HØYRINGSUTTALE FRÅ OTRA KRAFT DA TIL SØKNAD OM LØYVE TIL Å BYGGJE UPPSTAD KRAFTVERK I VALLE KOMMUNE

Vi viser til NVE brev dat.04.07.2015 med frist for uttale 07.07.2015.

Vedlegg: Vedlegg 1 Bilete Håvestøylåni bekkeinntak

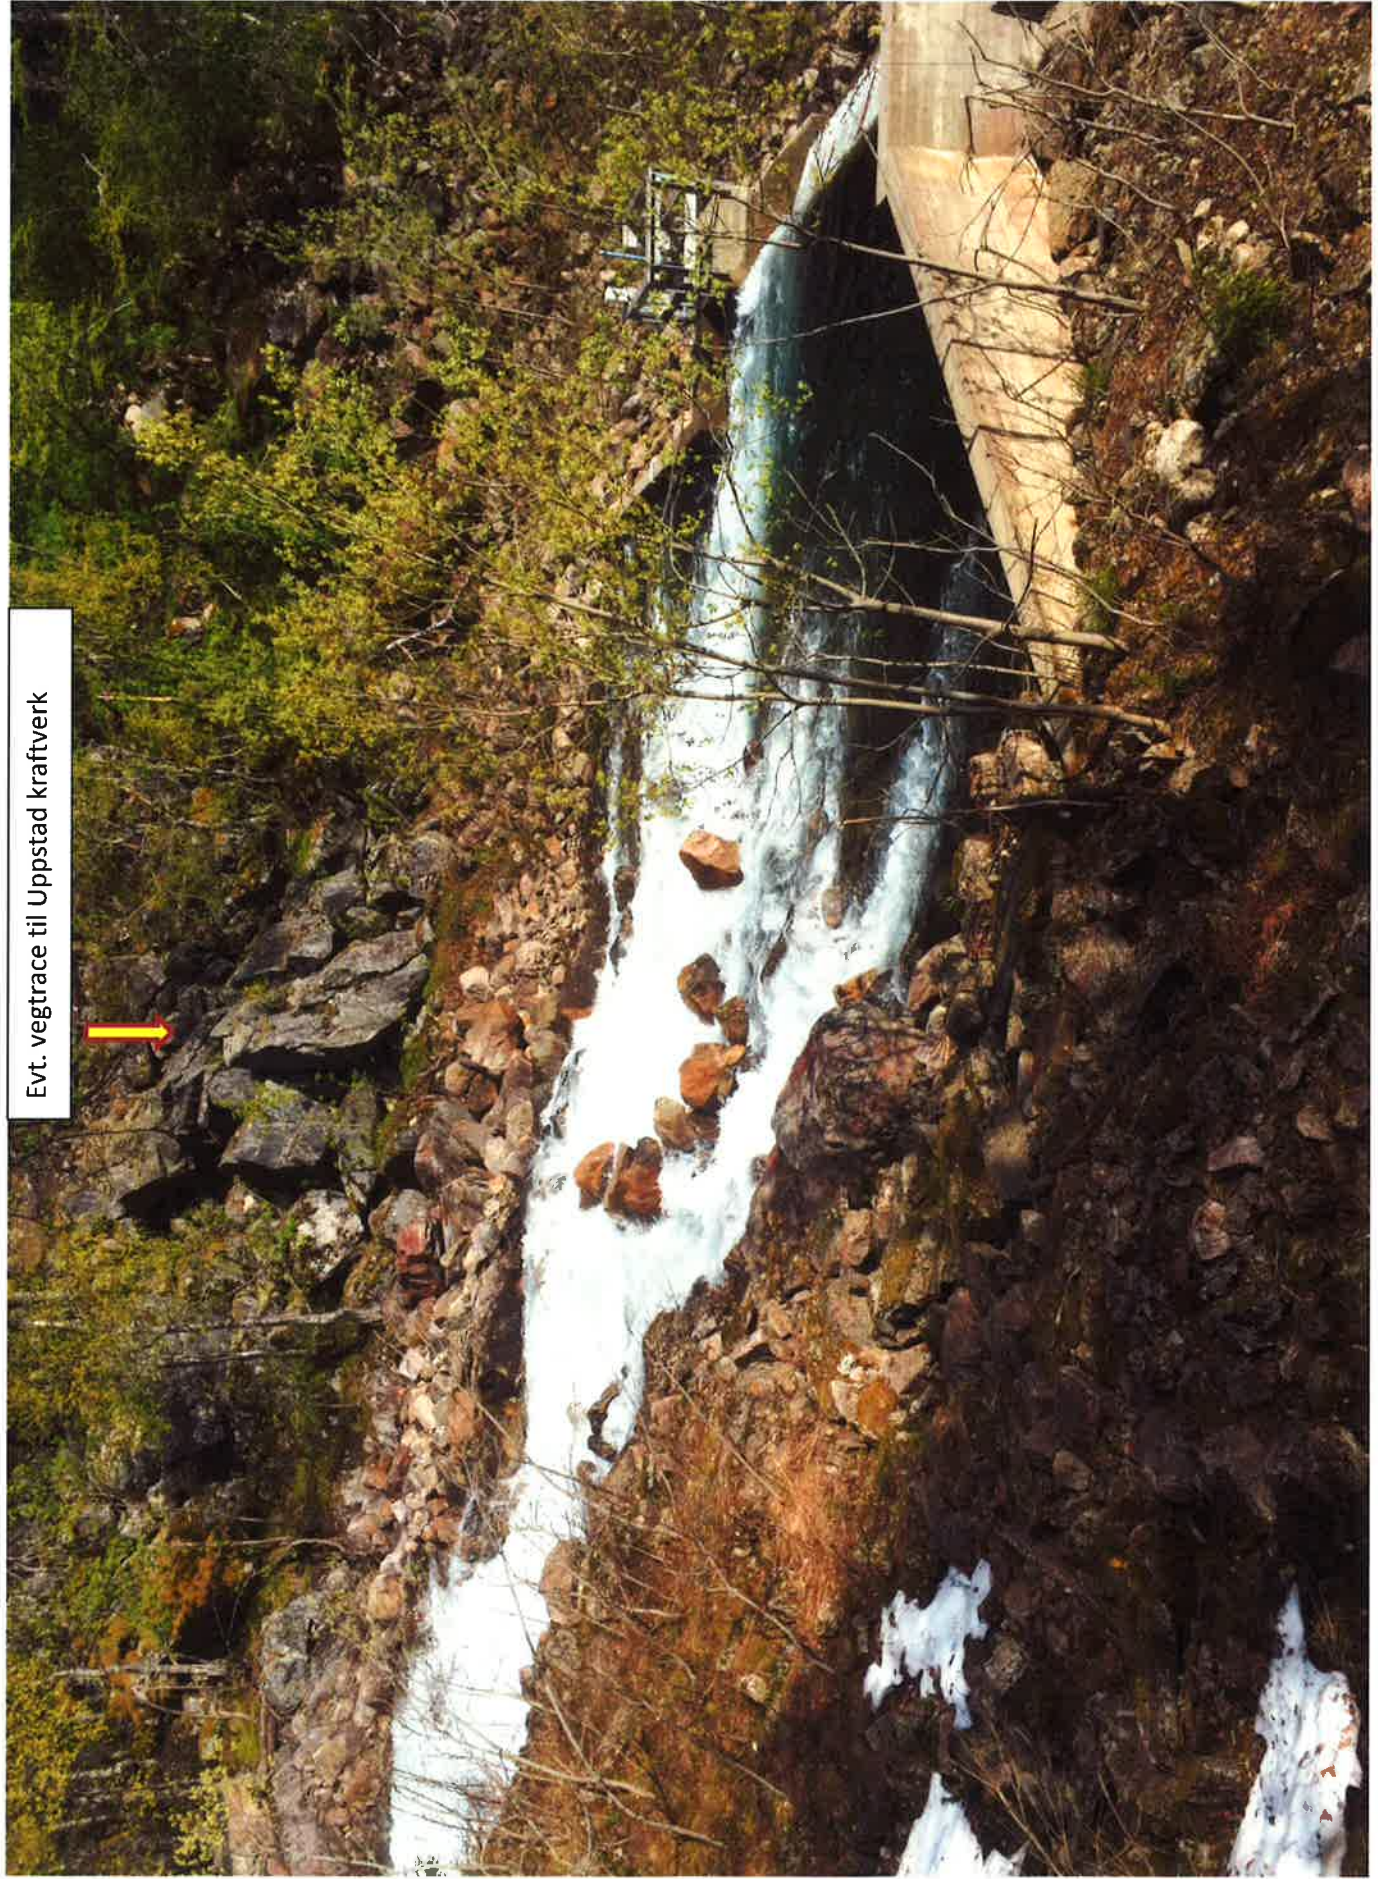
Vegtilkomsten til kraftstasjonen skjer ved delvis å nytte Otra Krafts eksisterande traktorveg til bekkeinntaket Håvestøylåni (i søknaden kalla demninga) og vidareføre denne forbi bekkeinntaket og fram til kraftstasjonen. Pga topografien må ny veg først fram på nordsida av bekkeinntak Håvestøylåni og det byr derfor på utfordring å krysse åni fram til kraftstasjon alternativ 2 (hovudalternativet). Graving nær vangemurer eller inntakskonstruksjon på bekkeinntak Håvestøylå må ikkje førekome.

2. Punkt 2.2.6 i søknaden. Kraftstasjon
Kraftstasjonen er tenkt plassert like oppstraums Otra Kraft sitt bekkeinntak Håvestøylåni, som vart bygd i 1960-åra og modernisert i 1998. **(jfr vedlegg 1)**

Håvestøylåni er lokalisert i ein djup V-dal med ur og blokk av ulik storleik i dalbotnen. Bekkeinntak Håvestøylåni er fundamentert på lausmasse og djupne til fjell er ukjent.

Grunntilhøva i området er vanskelege og Otra Kraft tilrår at tiltakshavar Uppstad kraftverk gjennomfører grundige grunnundersøkingar før endeleg plassering av kraftstasjon. Dersom utløpet frå kraftstasjonen går rett i bassenget oppstraums bekkeinntaket, er Otra Kraft redd for at dette medfører så store endringer at strøymingstilhøva blir problematiske og at vatn vil gå til spille.

Med bakgrunn i ovannemnde må kraftstasjoen flyttast lenger frå bekkeinntaket enn det som framgår av søknaden.
